Planinhalt **Wohnung 138 - Haus 5 - 3.Obergeschoss**

Projektname Wohnen am Mittelkanal - Nagelsweg 24

Plan-Nr. S_138_E-ARCH_H5_GR_03
_Grundriss-WE-138_A-F

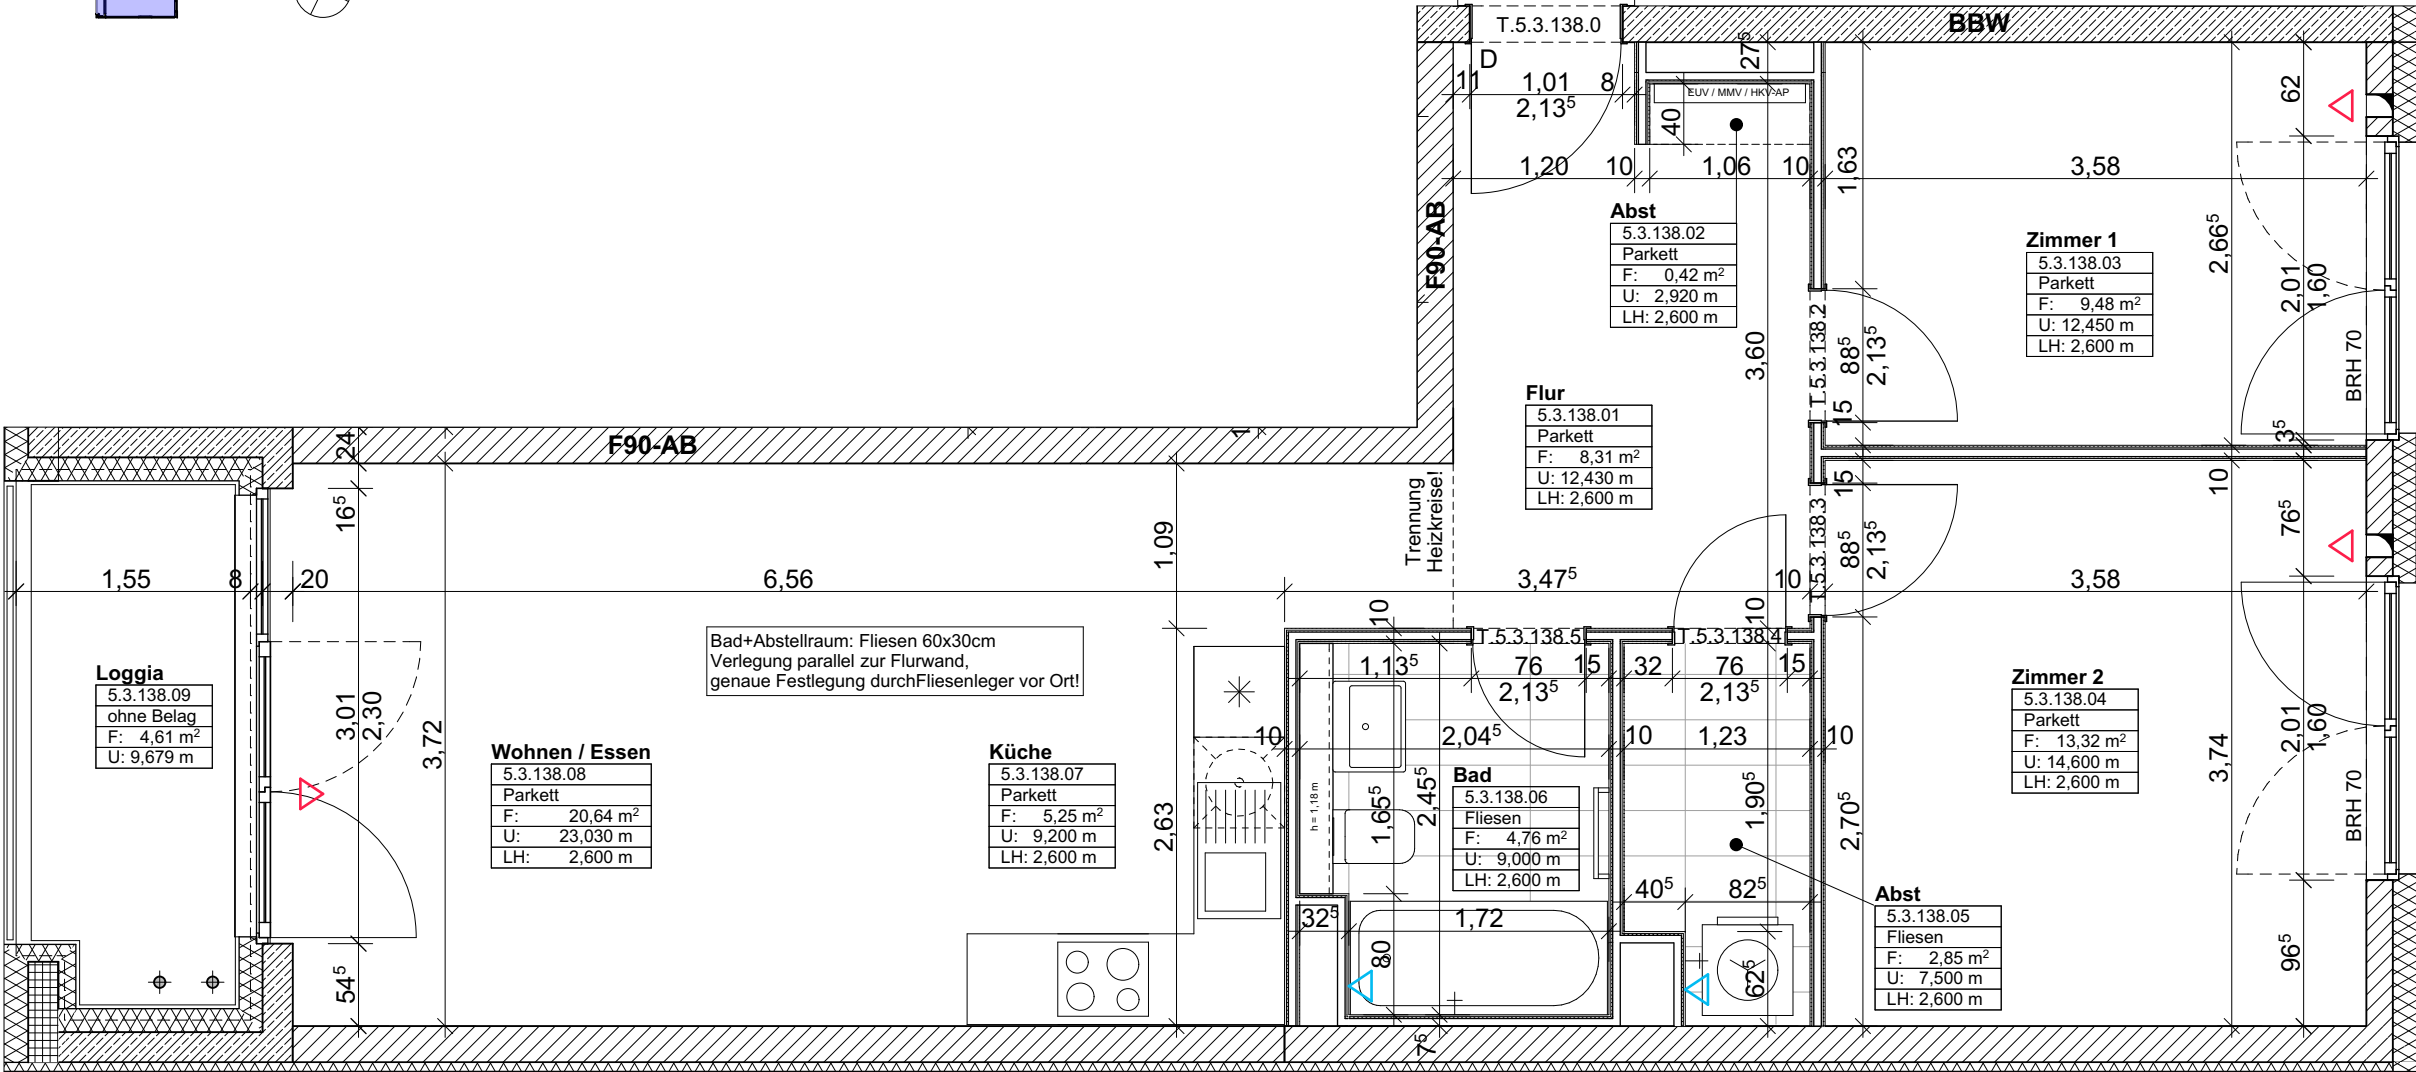
Index	Datum	Bearbeiter	Art der Änderung
A	08.05.2017	ws	Flur/Wohn/Küche: Entfalle Trennwand inkl. Tür
			Flur/Abst.: Entfall Trennwände + Tür Abstellraum, Nische für UV, Flur vergrößert
